Ofício nº 151/2024-CIV/SEINFRA

Assunto: **reductor de velocidade**

ESTUDO TÉCNICO PRELIMINAR PARA IMPLANTAÇÃO DE ONDULAÇÃO TRANSVERSAL – Nº 011 / 2024

Nº solicitação: Indicação Nº 369/2024.

ANEXO 1: Croqui

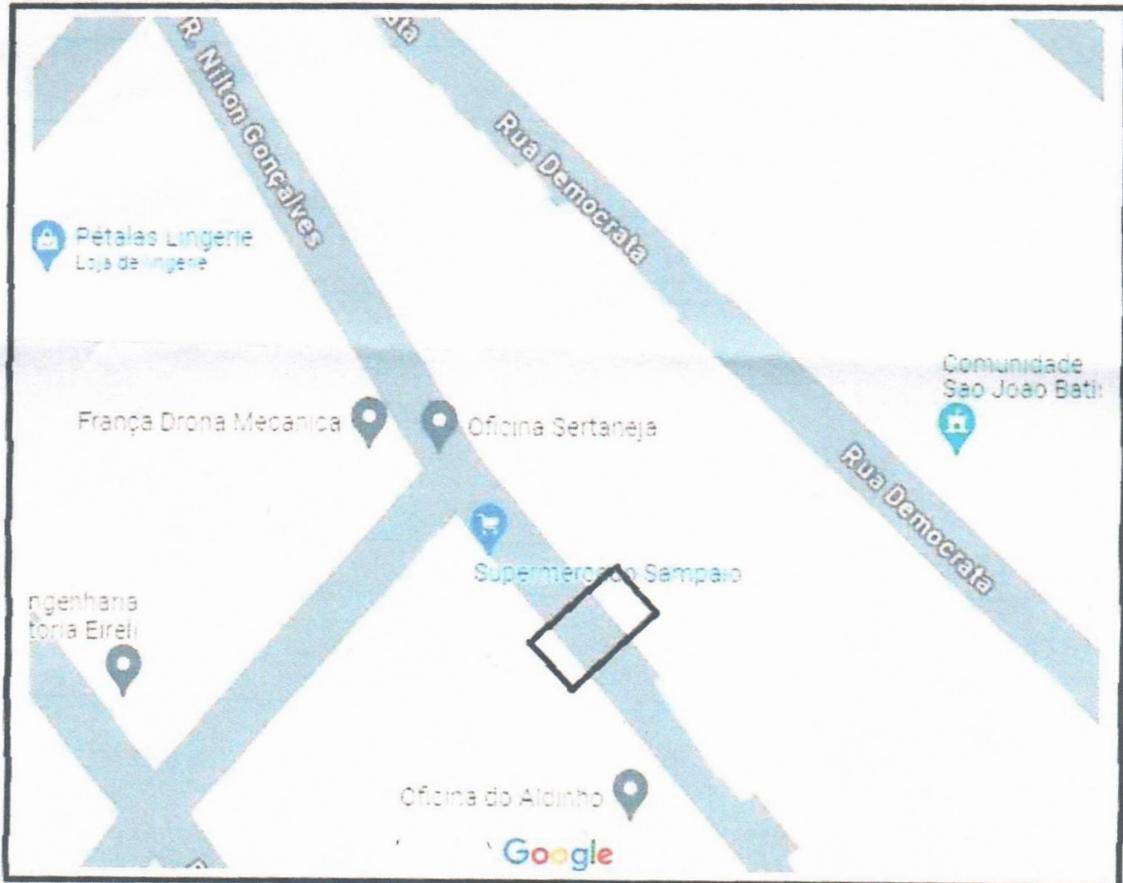
(X) Declividade acima de 6%;

Sob o aspecto da infraestrutura viária – Conforme Art. 5º, Inciso II - "em via urbana e ramos de acesso de rodovias, declividade inferior a 6% ao longo do trecho", CONTRAN Resolução Nº 973, de 2022, tal parecer é classificado como NÃO VIÁVEL.

() Viável (X) Não viável

ANEXO 2: Foto

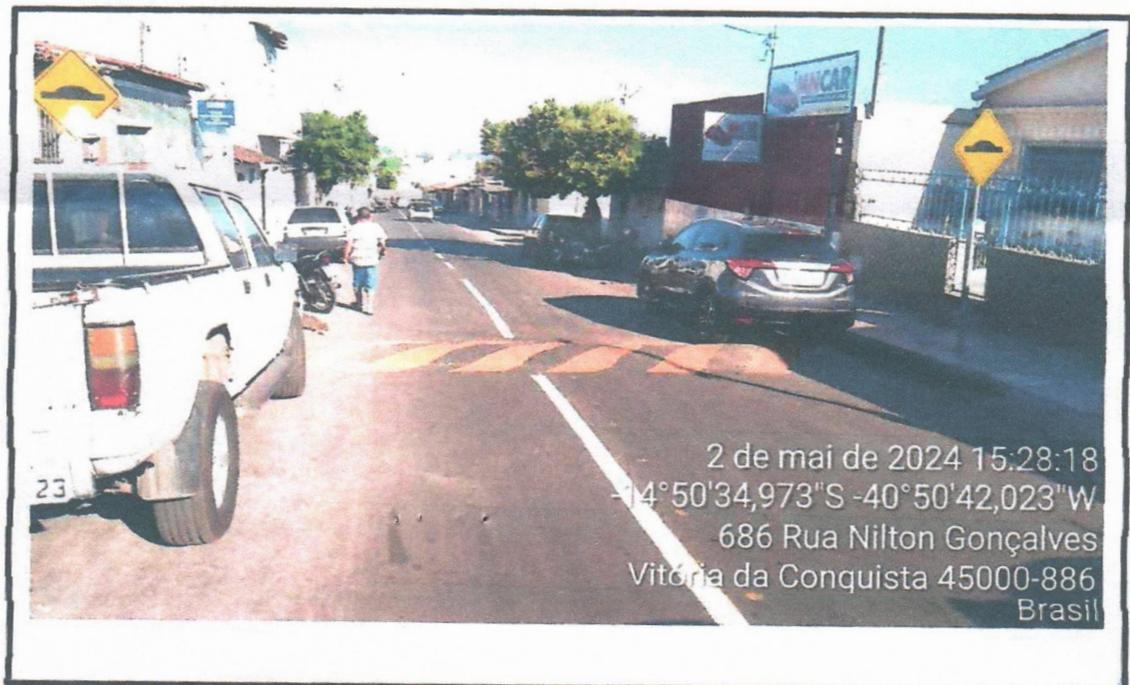
(X) Já existe no local solicitado (ANEXO 02).
